Mission régionale d'autorité environnementale
PAYS DE LA LOIRE

AVIS DÉLIBÉRÉ
PROJET DE CENTRALE PHOTOVOLTAÏQUE AU SOL
COMMUNE DE LA ROCHE-SUR-YON (85)
SASU URBA 346

n° PDL-2022-6061

Plan d'implantation du projet photovoltaïque - Figure 104 de l'étude d'impact

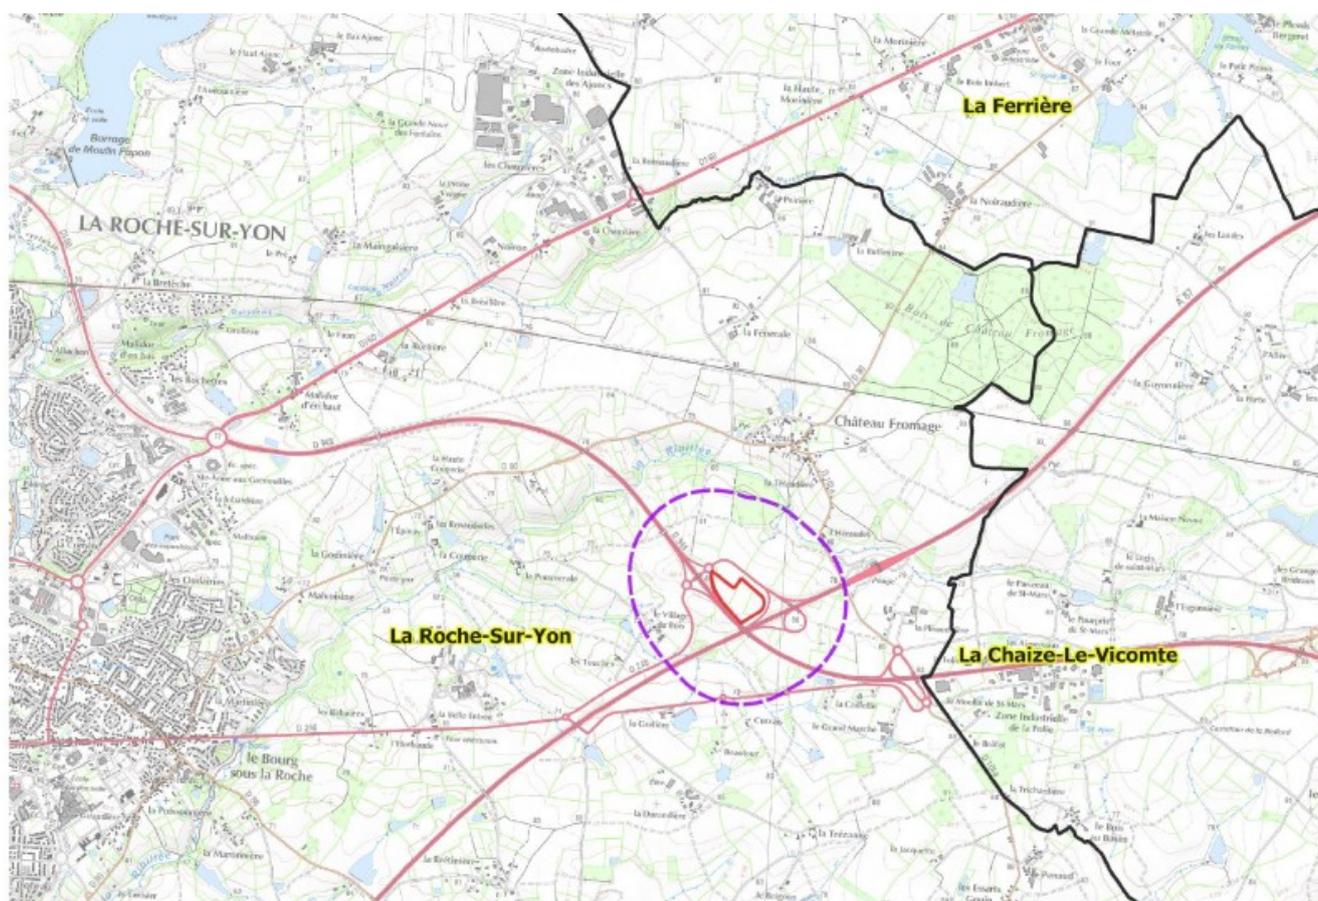
Au sein des 5,1 ha de surface destinés à accueillir la centrale photovoltaïque il est à noter que depuis la mise en service de l'autoroute, le site a connu une certaine renaturation spontanée par le développement de fourrés sur les espaces en partie remaniés, et que les haies encore présentes sur le site avaient été épargnées lors de l'aménagement routier. En dehors de la ZNIEFF de type 2 "zone de bois et bocage à l'est de La Roche-sur-Yon" à l'intérieur de laquelle le secteur d'étude se situe, le projet n'est pas concerné directement par d'autres périmètres d'inventaire ou de protection réglementaire au titre du patrimoine naturel⁴. Ces éléments constituent nécessairement un point d'attention pour le porteur de projet du point de vue des perceptions paysagères et les fonctions biologiques offertes.

S'agissant de la situation d'une zone humide en point bas au sud du site, le projet évite toute implantation de tables de modules photovoltaïques, la voirie de desserte interne autour du site la contournera et elle se situera en dehors de l'espace clôturé du parc. Le dossier indique les dispositions préventives et curatives prévues en phase de chantier le cas échéant pour éviter toute atteinte aux fonctionnalités de cette zone humide par des pollutions accidentelles des travaux comme des matières en suspension. Pour cela une barrière temporaire sera mise en place en amont.

Pour la phase d'exploitation, le dossier indique que les conditions d'alimentation en eau de la zone humide continueront d'être assurées, via les fossés de collecte des eaux excédentaires aménagés le long de la piste de desserte, cependant le niveau de représentation peu détaillé des dispositions en matière d'assainissement gagnerait à être amélioré au travers de plans et schéma de détail présentés à une échelle plus adaptée.

Localisation du secteur de projet et de ses aires d'études sur la commune de La Roche-sur-Yon (source : étude d'impact)

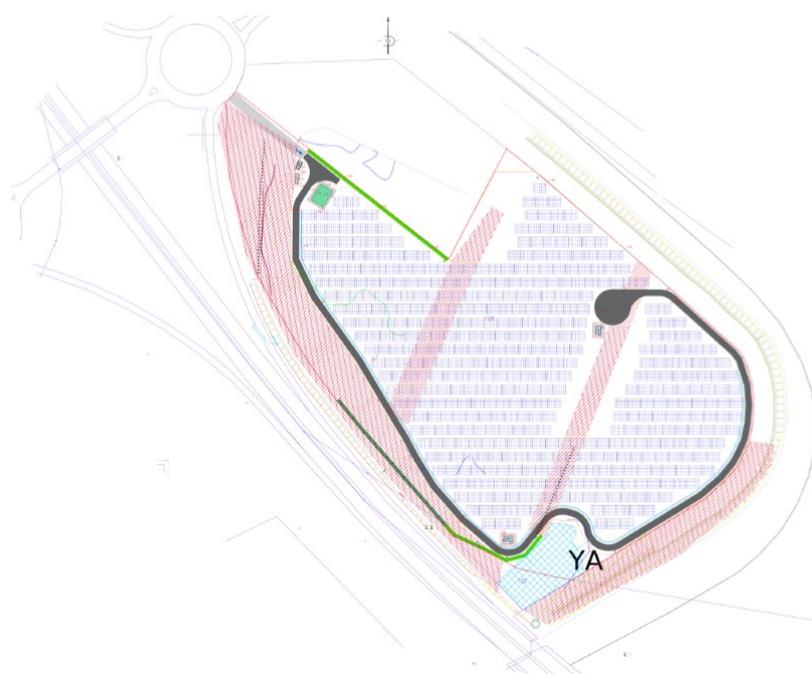
Le dossier s'est attaché à recenser les divers zonages d'inventaires présents au sein de l'aire d'étude éloignée (5 km), rapprochée (1 km) et immédiate (500 m) autour du projet et de rappeler la situation de celui-ci par rapport aux réservoirs de biodiversité et continuité écologique établis à l'échelle du SCoT du Pays Yon et Vie par déclinaison du schéma régional de cohérence écologique (SRCE). A propos de la définition de l'aire d'étude immédiate le dossier indique *"au sein de cette aire d'étude, un rayon de 100 m autour du site fait l'objet*

La MRAe recommande de compléter la présentation de l'analyse de l'état initial pour ce qui concerne les relations entre les habitats naturels du site et ceux plus éloignés.
